Conseil de Quartier Guillotière

Atelier Aménagements Urbains

Projet Garibaldi

Accès au parc Blandan :

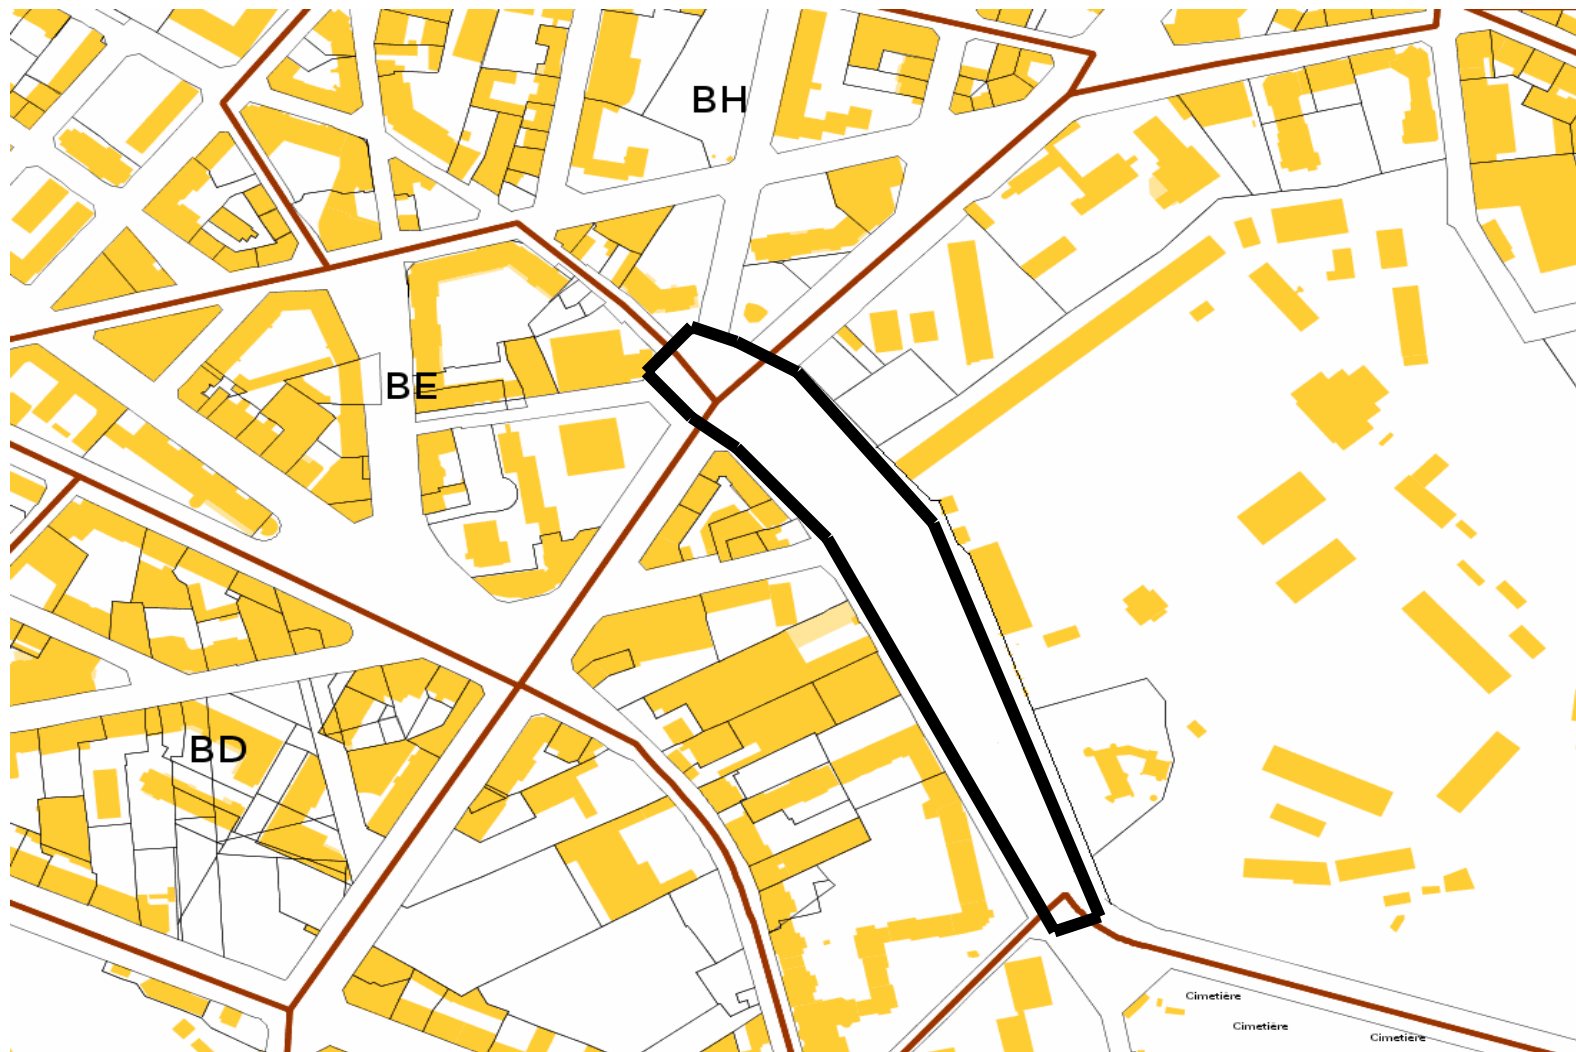
- Angle rue du Béguin / rue Domer au croisement avec la rue Garibaldi
(le bâtiment Flash Ménager impacte la perspective sur la rue Garibaldi)
- Lycée St-Joseph : alignement du mur
- Rue Bât. Jacquier / rue du Repos / rue du Sauveur:
 - arrondir le rond-point et l'intégrer dans l'esplanade
- Route de Vienne / rue Marc Bloch / rue Chevreul :
 - réaménager le croisement avec la rue Garibaldi
 - créer, par la rue C. Roy, un accès au parc depuis la rue Chevreul ?
- Rue du Repos / rue Lamothe / rue de l'Epargne :
 - créer un rond-point à l'entrée est de l'esplanade

1. A partir de la rue Garibaldi, longer les nouvelles constructions « Les allées Victoria »,
2. Aligner sur le bâtiment 5 du Parc (casernement d'infanterie),
3. Supprimer le bâtiment 3,
4. Aligner sur les postes d'entrée 1 et 2,
5. Aligner sur le bâtiment 61 (magasin d'armes), jusqu'à l'angle des rues de l'Epargne et Lamothe (supprimer les bâtiments 60-62-63-64-022-004)
6. Traiter le problème du restaurant Victoria Hall
7. Réaménager la rue du Repos en intégrant la contre-allée à l'esplanade
